Produktänderungsinformation (PCN)

| PCN-Nr.: | AAC170025 | Datum: | 23.05.2018 |
| Artikel: | MKDSO 2,5/ 2- und 4-polig | | |

| Bisheriger Fertigungsstand | Neuer Fertigungsstand |

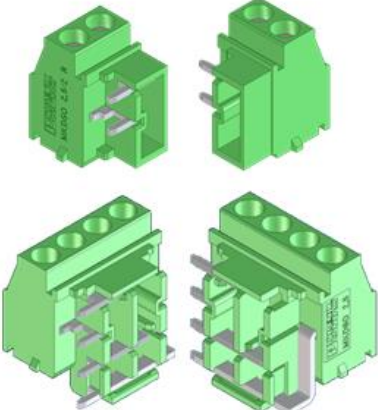
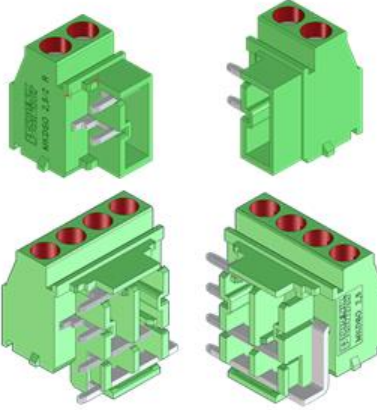
| Beschreibung der Änderung | | |
|---|--|---|
| Schraubenbremse (rot gekennzeichnet) | | |
| Es wird eine Schraubenbremse hinzugefügt, damit die Schraube zukünftig fester im Schraubenschacht liegt. Der Klemmraum bleibt dann definitiv im geöffneten Zustand. | | |
